Proponente Progetto: *Sares Green s.r.l.*

Descrizione Intervento: *"Nuovo impianto innovativo di conversione catalitica di sostanze polimeriche da rifiuti speciali non pericolosi in comune di Sarezzo (Bs)"*

Il Comitato Liberi Cittadini per la Salute ha preso in esame la documentazione prodotta dall'azienda proponente Sares Green s.r.l., e ha potuto verificare che il progetto non solo conserva le criticità già emerse durante gli iter istruttori precedenti all'attuale, ma ne manifesta di ulteriori.

Con il presente documento, quindi, si trasmettono alcune osservazioni sul progetto presentato secondo quanto previsto dall'iter istruttorio.

Figura 2.7: Localizzazione ricettori sensibili su CTR

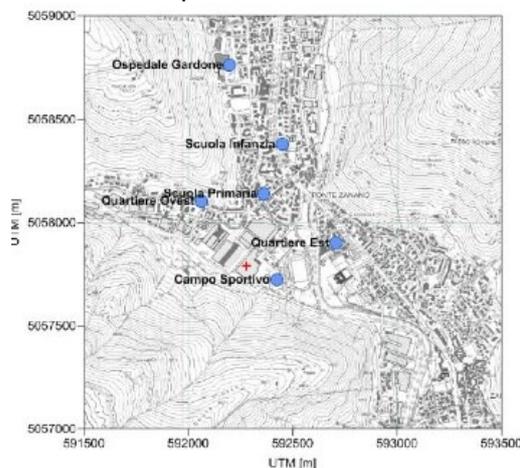
Lo studio però, come da fotografia allegata, non considera come recettori sensibili il nucleo abitativo situato a 90 metri dall'impianto.

Figura 2.6: Massime concentrazioni orarie di picco di odore - zoom sull'insediamento

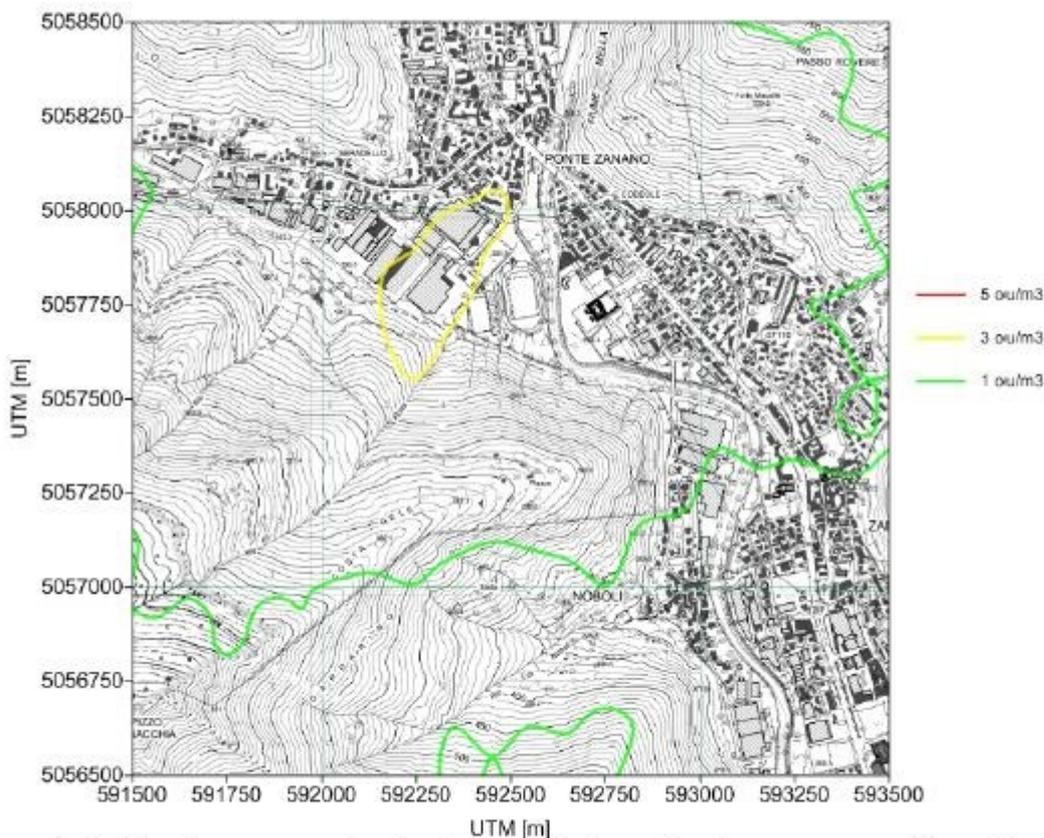
Nella figura 2.6 si può distinguere che all'interno delle ricadute del cerchio giallo siano presenti sia le case a 90 metri di distanza, che un ulteriore nucleo abitativo a nord dell'impianto.
